【令和5年9月13日の設工認その9に係るヒアリングコメント】

# 「放射性廃棄物処理場における 設計及び工事の計画の認可申請（その9）」

## 【第3回審査会合】 (案)

国立研究開発法人日本原子力研究開発機構  
原子力科学研究所 バックエンド技術部

図-4.1 第2廃棄物処理棟の溢水防護区画 [19]

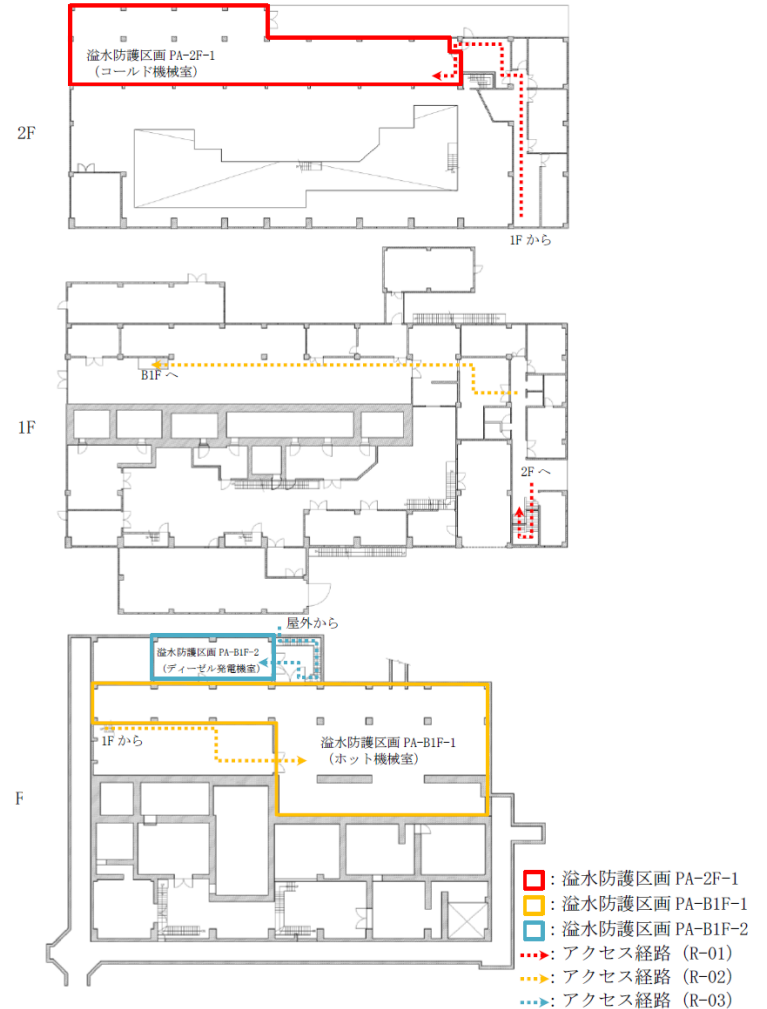
溢水影響評価について、防護対象機器の選定プロセスを許可書との関係、閉じ込め機能の確保の観点で整理して説明すること。

一方、第2廃棄物処理棟のセルは、24時間セル内を負圧に維持する必要があることから、表-4.2のとおり、セル内を負圧に維持するためのセル排風機及びその配電盤類並びに商用電源喪失時にセル排風機に電源を供給するディーゼル発電設備を防護対象設備として選定することとする。

防護対象設備が設置される箇所を壁、扉及び堰で区画した室をそれぞれ溢水防護区画に設定した。溢水防護区画の設定結果を表-4.3及び図-4.1に示す。

区画No.	溢水防護区画	設置される防護対象設備
PA-2F-1	コールド機械室	セル排風機配電盤、電源設備
PA-B1F-1	ホット機械室	セル排風機 (3A, 3B, 4A, 4B, 5A, 5B) 、 LP-1-A手元盤
PA-B1F-2	ディーゼル発電機室	ディーゼル発電設備

第2廃棄物処理棟 堰の嵩上げに係る概要図

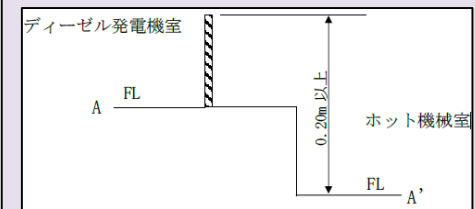
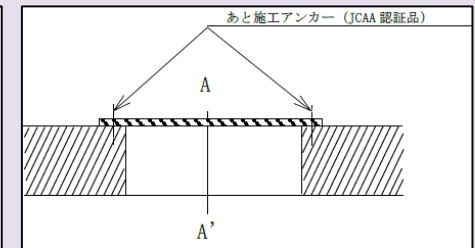
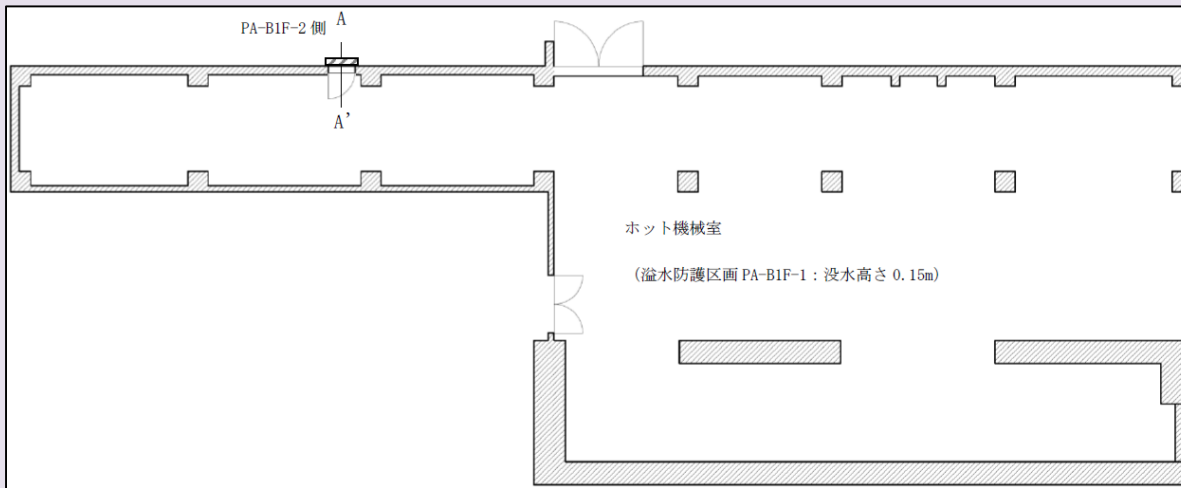
溢水影響評価の結果、表-4.4に示すとおり、第2廃棄物処理棟のホット機械室で溢水が発生した場合の没水位が、ホット機械室と隣接するディーゼル発電機室との間に設ける堰の高さを超え、ディーゼル発電機室側に流入するおそれがあることを確認した。

第2廃棄物処理棟の溢水防護区画PA-B1F-1とPA-B1F-2の間の扉に設置されている既存の堰について、溢水防護区画PA-B1F-1で発生した溢水が溢水防護区画PA-B1F-2に流入しないよう、既存の堰の高さを嵩上げする。堰の嵩上げに係る設計仕様を以下に示す。

項目	堰の仕様
高さ	0.2m以上 (溢水防護区画PA-B1F-1の想定没水高さ0.15m)
材料	ステンレス鋼
仕上げ	壁、床との取り合い部にコーキング剤充填
